Contribution à l'enquête publique

- « pour la révision des DUP des captages,
- De St Benoit (Commune d'Avrieux) ;
 - Du Replat, du Verney et de Bonvillard-les-Crozes (Commune d'Orelle) ;
 - Du Penet, de Champ de la côte et de Chatel (Commune de Saint André) ;
 - De fenêtre du Suiffet, de pré Clément Nord et pré Clément Sud (Commune de Val Cenis-Bramans) »

Association Vivre et Agir en Maurienne : 20/06/2024 → 05/07/2024

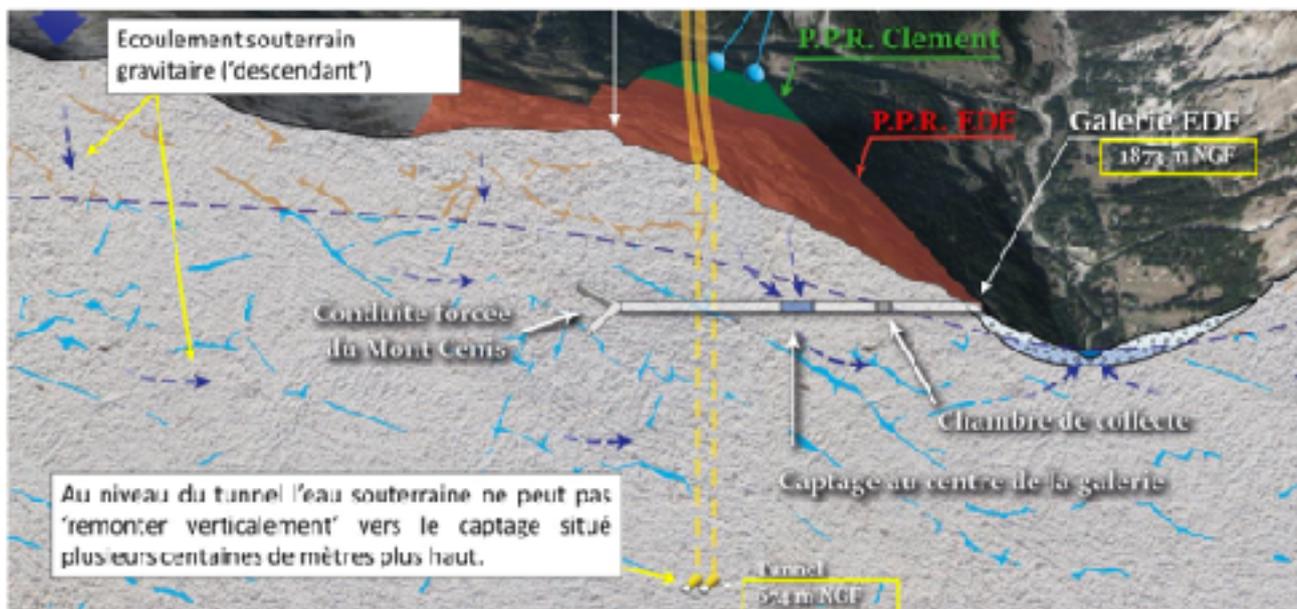
Cette situation préoccupante est seulement évoquée avec la galerie du Suiffet, comme dit précédemment. Cela est à peine esquissé dans la figure 86, le dessin parle d'écoulement souterrain gravitaire (descendant). Si le niveau piézométrique (liseré bleu) se place au niveau de la galerie EDF, c'est que les eaux souterraines sont drainées par la galerie comme cela est souligné dans l'Étude complémentaire page 73 :

Donc, encore une fois, qu'en sera-t-il avec le percement des 2 tunnels ?
